BUNDESAMT FÜR
SEESCHIFFFAHRT
UND
HYDROGRAPHIE

2. Änderung des Flächenentwicklungsplans 2025 für die deutsche Nordsee und Ostsee und Ergebnis der Vorprüfung des Einzelfalls über die Durchführung einer Strategischen Umweltprüfung

Hamburg, 08. Oktober 2026

Abbildung 1: Festlegungen zu Gebieten und Flächen in der AWZ der Nordsee

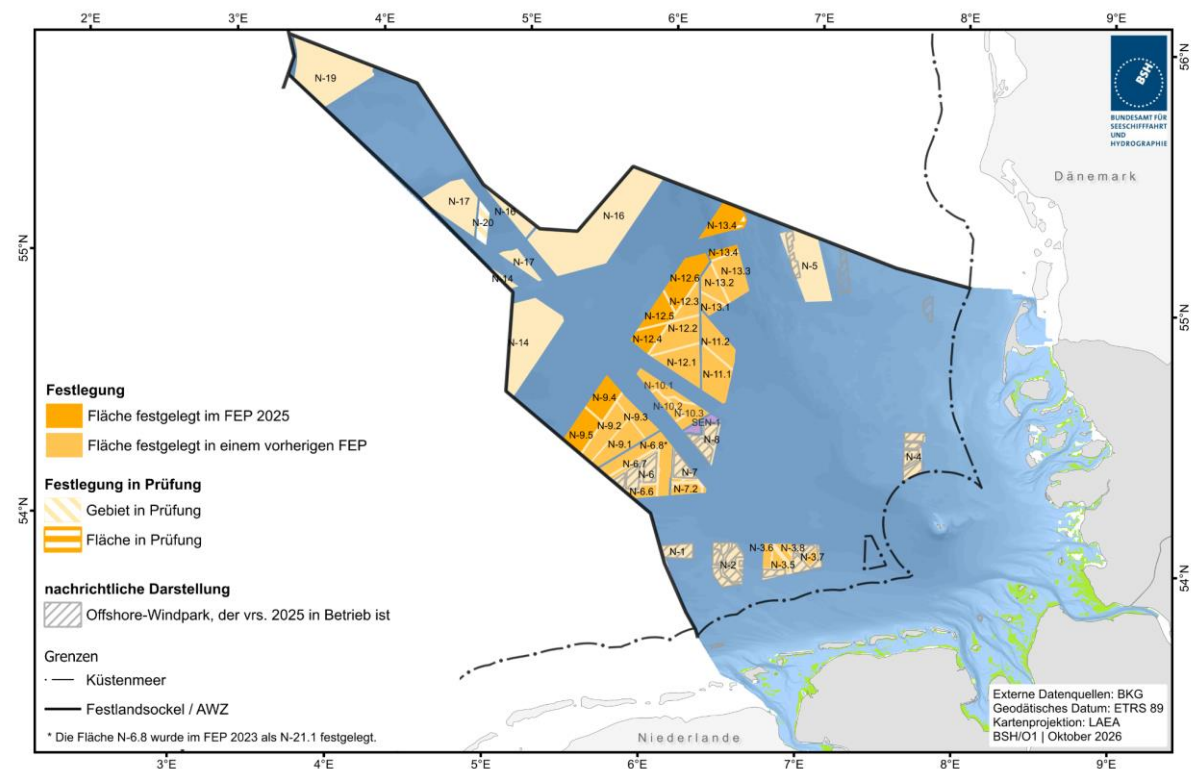
2. Abbildung 1 in Kapitel 1 zu Festlegungen zu Gebieten und Flächen wird durch die folgende Abbildung ersetzt.

Zu 1., 2., 6. und 8. (Geänderte Festlegungen für die Flächen N-12.4, N-12.5 und N-12.6)

Die Flächen N-12.4 und N-12.5 wurden im FEP 2025 erstmals als nicht zentral voruntersuchte Flächen festgelegt. Ursprünglich festgelegt waren die Ausschreibung im Jahr 2026 und die Inbetriebnahme im Jahr 2033. Mit der Änderung des FEP 2025 vom 30.01.2026 wurden diese Festlegungen auf eine Ausschreibung im Jahr 2027 und die Inbetriebnahme im Jahr 2034 angepasst.

Mit der vorliegenden Änderung werden die Flächen N-12.4 und N-12.5 weiterhin räumlich festgelegt, eine Festlegung der Kalenderjahre von Ausschreibung und Inbetriebnahme erfolgt jedoch nicht. Die Flächen werden demnach nicht im Jahr 2027 ausgeschrieben und entsprechend ist keine Inbetriebnahme im Jahr 2034 vorgesehen. Es ist beabsichtigt, die Kalenderjahre von Ausschreibung und Inbetriebnahme dieser Flächen zu einem späteren Zeitpunkt in einer Fortschreibung des FEP festzulegen.

Für die nordöstlich an N-12.5 angrenzende Fläche N-12.6 erfolgt keine geänderte zeitliche Festlegung, sodass diese 2029 ausgeschrieben wird und 2034 in Betrieb geht. In der Folge kommt es in den Jahren, in denen N-12.6 bebaut ist, N-12.4 und N-12.5 jedoch nicht, zu einer Lücke der Bebauung im Randbereich der Schifffahrtsroute SN10. Aus Gründen der Sicherheit und Leichtigkeit des Schiffsverkehrs wird daher der räumliche Zuschnitt der Flächen N-12.5 und N-12.6 angepasst. Der jeweils geänderte Flächenzuschnitt hat geringfügige Auswirkungen auf die resultierenden Flächengrößen N-12.5 und N-12.6, die in Tabelle 1 enthalten sind.

Zu 1., 2., 6., 7., 8. und 11. (Geänderte Festlegungen für die Flächen in Gebiet N-10 und SEN-1)

Die Änderungen an dem Gebiet N-10, den Flächen in Gebiet N-10 sowie an SEN-1 dienen insbesondere dem Ziel, eine effiziente Nutzung und Auslastung der ONAS NOR-9-3 und NOR-10-1 zu gewährleisten, diese im Gleichlauf mit den Flächen zu planen und zu nutzen. Ferner ist im Hinblick auf § 5 Abs. 4 S. 2 Nr. 4 WindSeeG auch das Kriterium der kosteneffizienten Stromerzeugung in die Abwägung eingeflossen. Zunächst wird dafür gegenüber dem FEP 2025 das Gebiet N-10 in südöstlicher Richtung erweitert. SEN-1 wird entsprechend auf eine Fläche von ca. 32 km² verkleinert. In der Konsultation wurde gefordert, ausreichend Fläche für SEN-1 beizubehalten, um einen bis zwei sogenannte Demonstratoren für die Wasserstoffherzeugung auf See zu ermöglichen. Die nun resultierende Flächengröße von SEN-1 gibt diese Möglichkeit her. Durch die Erweiterung des Gebiets N-10 wird die korrigierte Leistungsdichte gegenüber dem FEP 2025 auf der Fläche N-10.1 von 10,2 MW/km² auf 8,5 MW/km² und auf der Fläche N-10.2 von 10,6 MW/km² auf 7,9 MW/km² verringert. Damit geht eine höhere Erzeugungseffizienz der Flächen und eine höhere Auslastung der ONAS einher. Gleichzeitig wirkt sich eine reduzierte Leistungsdichte auch grundsätzlich positiv auf benachbarte Flächen aus. In dem Szenario 33 hat das Fraunhofer IWES eine Ertragsmodellierung entsprechend der Festlegungen durchgeführt. Die in dem Szenario prognostizierten Stromerträge bzw. Volllaststunden für die jeweiligen Flächen liegen der Festlegung dieses Plans zugrunde. Bei Szenario 33 handelt es sich um ein Szenario, bei dem alle momentan für die Windenergie auf See zur Verfügung stehenden Gebiete entsprechend genutzt werden. So sind beispielsweise auch die Flächen N-12.4 und N-12.5, deren Ausschreibung und Inbetriebnahme mit dieser Änderung verschoben werden, berücksichtigt. Es ist daher lediglich eine theoretische Betrachtung eines Kalenderjahres mit einem hohen Ausbau, nicht jedoch der gesamten Betriebsdauer. Ein direkter Vergleich der Ergebnisse mit den Szenarien 30 und 31, die mit dem Entwurf vom 19.06.2026 veröffentlicht wurden (Vollmer & Dörenkämper, Ad-Hoc Analyse: Ertragsmodellierung der Ausbauszenarien 30 und 31, 2026), ist daher nur unter Berücksichtigung dieser Prämissen möglich. Insgesamt zeigt sich mit Szenario 33, dass die Festlegungen dieses Plans zu einer Verbesserung der Volllaststunden gegenüber dem FEP 2025 führen (Vollmer & Dörenkämper, 2026).

Neben der Erweiterung von Gebiet N-10 ist eine weitere zentrale Maßnahme die Aufteilung der Fläche N-10.1 des FEP 2025 auf zwei Flächen. Im Ergebnis wird damit nicht mehr eine Fläche mit einer voraussichtlich zu installierenden Leistung von 2.000 MW festgelegt, sondern mit N-10.1 und N-10.3 zwei Flächen mit jeweils 1.000 MW. Die korrigierte Leistungsdichte für N-10.3 beträgt 8,4 MW/km². Die Aufteilung der Fläche N-10.1 war nicht Bestandteil des Entwurfs vom 19.06.2026, sie wurde jedoch in verschiedenen Stellungnahmen konkret vorgeschlagen. Begründet wird die Aufteilung unter anderem mit einer höheren Attraktivität durch die verringerte Flächengröße sowie mit dem unterschiedlichen Status der zentralen Voruntersuchung auf den Flächen. Die neuen Flächen N-10.1 und N-10.2 sind vollständig voruntersucht und deren Eignung wird auch nach Änderung vor der Ausschreibung der Flächen erneut festgestellt werden. Entsprechend legt die vorliegende 2. Änderung des FEP 2025 fest, dass die Flächen N-10.1 und N-10.2 durch die BNetzA als zentral voruntersuchte Flächen nach Teil 3 Abschnitt 5 WindSeeG ausgeschrieben werden. Die Fläche N-10.3 dagegen umfasst auch ehemalige Teile von SEN-1, für die

Abbildung 4: Festlegungen zu Leitungen in der AWZ der Nordsee

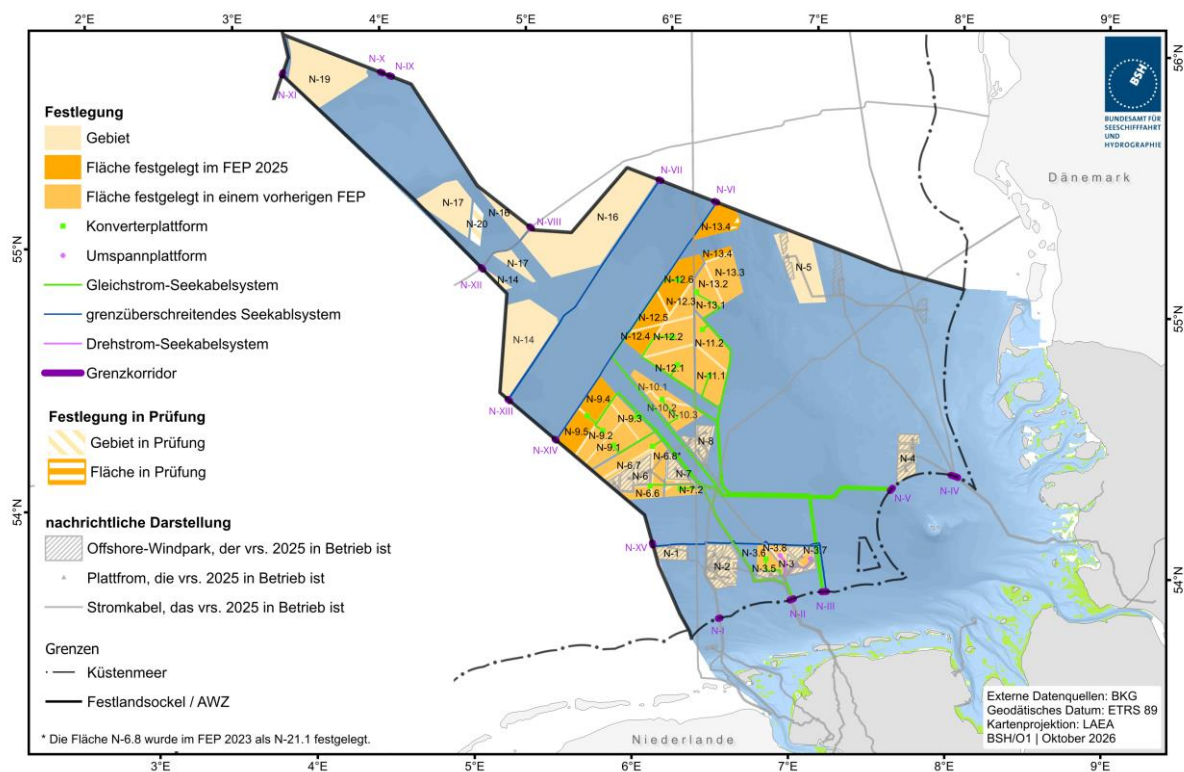
5. Abbildung 4 in Kapitel 3 wird durch die folgende Abbildung ersetzt.

Zu 5. (Geänderte Festlegung für das ONAS NOR-10-1)

Die Umtrassierung des ONAS NOR-10-1 erfolgt zur Vermeidung von Kreuzungen mit Kabeln Dritter und zur Reduzierung der Trassenlänge um ca. 11 km. Die bisher festgelegte Trasse führt aufgrund der Umtrassierung der Systeme NOR-11-1, NOR-11-2, NOR-12-1, NOR-12-2 und NOR-13-1 als Ergebnis des sog. ASG-Prüfverfahrens zu einer Vielzahl von zusätzlichen Kreuzungen mit diesen Systemen. Durch die geänderte Trasse können zehn Kreuzungen vermieden werden. Zusätzlich werden durch den geänderten Gebiets- und Flächenzuschnitt in N-10 weitere Kreuzungen von NOR-10-1 mit der parkinternen Verkabelung in der Fläche N-10.3 vermieden.

Zu 3., 4. und 5. (Aufhebung der Festlegung des ONAS NOR-12-3)

Die Festlegung des ONAS NOR-12-3 wird aufgrund der Streichung des Kalenderjahres der Ausschreibung für die Flächen N-12.4 und N-12.5 aufgehoben. Da die Planungen für das ONAS (Konverterplattform auf See und an Land, Seekabel) bereits in einem fortgeschrittenen Stadium sind, ist vorgesehen, im Rahmen der kommenden Fortschreibung des FEP ein Netzanbindungssystem mit dem NVP "Suchraum der Gemeinden Pöschendorf" und dem Grenzkorridor N-V festzulegen. Der neue Standort der Konverterplattform wird voraussichtlich in Gebiet N-14 oder in Gebiet N-16 liegen. Somit würde zwar der Standort der Konverterplattform auf See und Teile der Trasse in der AWZ geändert, nicht jedoch die Trasse im Küstenmeer oder an Land. Es wird erwartet, dass die Inbetriebnahme dieses noch festzulegenden ONAS im Jahr 2035 erfolgen kann.

Abbildung 6: Festlegungen zur zentralen Voruntersuchung von Flächen in der Nordsee

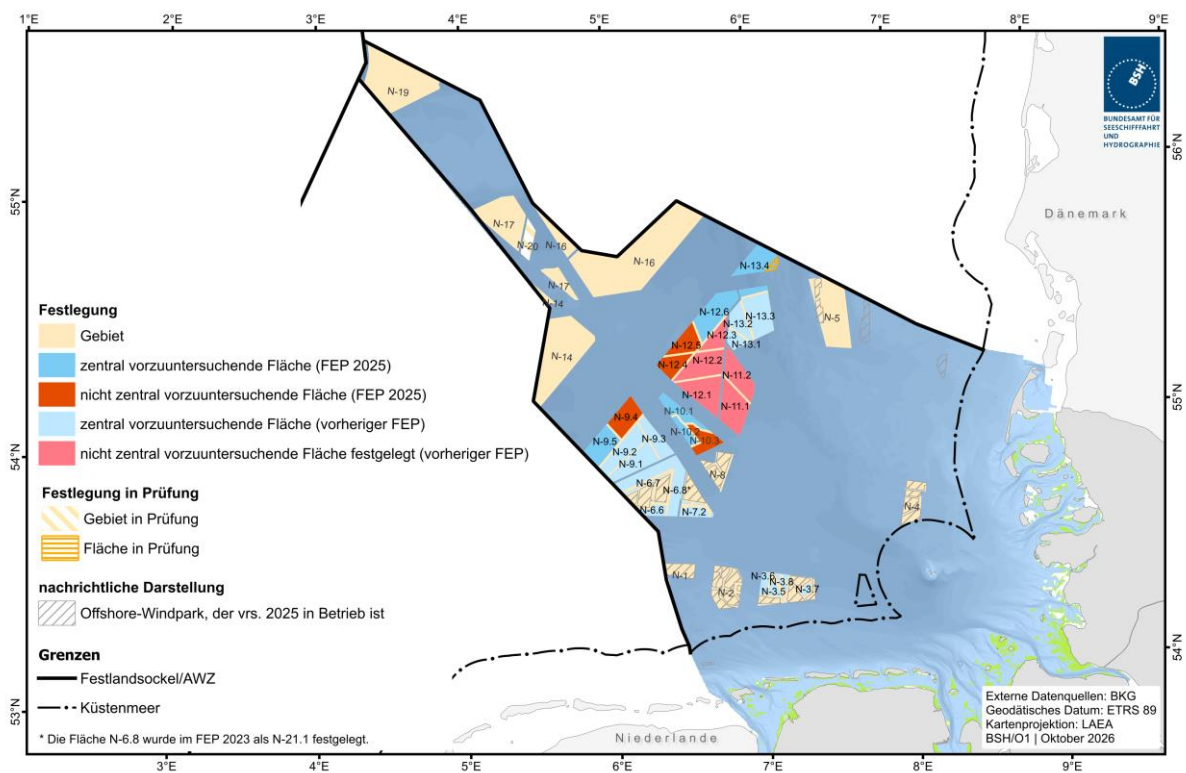
6. Abbildung 6 in Kapitel 5 wird durch die folgende Abbildung ersetzt.

Abbildung 2: Sonstiger Energiegewinnungsbereich SEN-1 in der AWZ der Nordsee

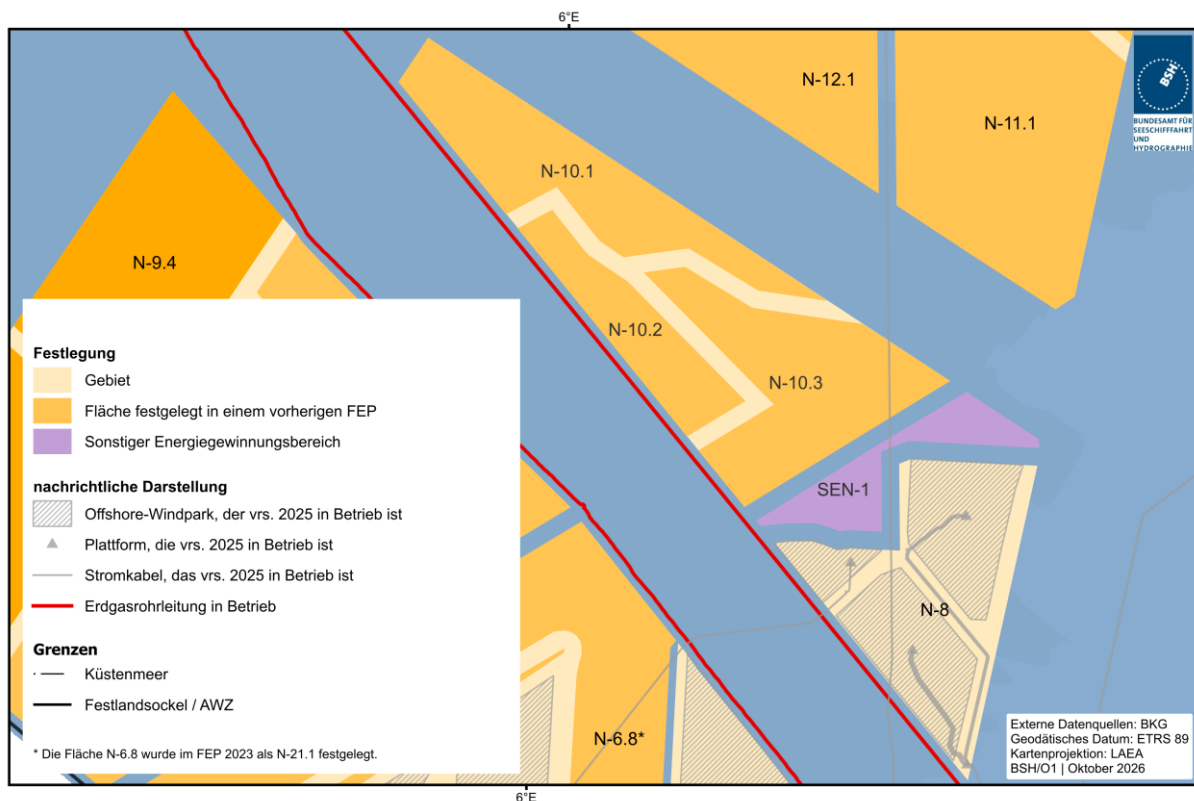
11. Kapitel 9 “Sonstige Energiegewinnungsbereiche” Absatz 1 wird wie folgt geändert und ergänzt:

In der AWZ der Nordsee wurde der sonstige Energiegewinnungsbereich SEN-1 ~~im FEP-2023~~ festgelegt. Der Flächenzuschnitt von SEN-1 wird wie in der folgenden Tabelle und Abbildung 2 beschrieben und dargestellt geändert. ~~Diese Fortschreibung trifft keine neuen Festlegungen für sonstige Energiegewinnungsbereiche im Vergleich zum FEP-2023.~~

Bei der Änderung des sonstigen Energiegewinnungsbereichs SEN-1 handelt es sich um eine Folgeänderung, die aufgrund der Erweiterung des Gebiets N-10 erforderlich wird. Neben dem geänderten räumlichen Umriss von SEN-1 erfolgen in diesem Änderungsverfahren keine weiteren Festlegungen im Zusammenhang mit SEN-1.

Es soll perspektivisch die Möglichkeit einer Anbindung von Anlagen auf SEN-1 an die Konverterplattform NOR-10-1 geben. Dies könnte beispielsweise für Elektrolyseure der Fall sein. Konkret sollen dafür auf NOR-10-1 bis zu zwei J-Tubes und Schaltfelder für eine Spannungsebene von 66 kV vorgesehen werden. Entsprechend reduziert sich die zur Verfügung stehende Anzahl von J-Tubes und Schaltfelder für die Flächen N-10.1 und N-10.3. Üblicherweise sind für solche Flächen mit einer Netzanbindungskapazität von 1.000 MW jeweils 14 Schaltfelder und J-Tubes festgelegt. Nach Darstellung des für NOR-10-1 zuständigen ÜNB und entgegen einiger Stellungnahmen stehen auf NOR-10-1 keine Reserveanschlüsse zur Verfügung. Daher muss die Anzahl der J-Tubes und Schaltfelder für N-10.1 und N-10.3 auf jeweils 13 reduziert werden. Die zur Verfügung stehende Netzanbindungskapazität in Höhe von 1.000 MW ist davon nicht berührt, sodass für die gleichbleibende Leistung ein Anbindungskabel weniger zur Verfügung steht.

Für die Möglichkeit der Anbindung von SEN-1 an NOR-10-1 mit zwei 66 kV-Kabeln wird keine Festlegung in diesem Verfahren getroffen. Dennoch ist bei der Planung für die Fläche N-10.3 zu berücksichtigen, dass bei entsprechender Realisierung von SEN-1 und Umsetzung der Anbindung

an NOR-10-1 bis zu zwei 66 kV-Kabel durch die Fläche N-10.3 geführt werden müssen. Voraussichtlich betrifft dies zum einen den von NOR-10-1 in südöstlicher Richtung führenden Korridor zwischen den Flächen N-10.2 und N-10.3. Aufgrund des Planungsgrundsatzes 7.10.5 des FEP 2025 nach dem zwischen WEA benachbarter Flächen grundsätzlich ein Abstand von mindestens dem fünffachen des Rotordurchmessers (5 D) einzuhalten ist, wird erwartet, dass eine Kabelführung in diesem Bereich ohne Beanspruchung der Flächen möglich ist. In Verlängerung dieses Korridors in südöstlicher Richtung bis SEN-1 muss die Fläche N-10.3 auf einer Länge von ca. 4 bis 5 km gequert werden. Dieser Umstand ist durch den Vorhabensträger der Fläche N-10.3 bei der Planung der WEA-Standorte zu berücksichtigen, indem ein entsprechender Korridor mit einer durchgehenden Breite zwischen den WEA-Standorten von 1.200 m freigehalten wird.
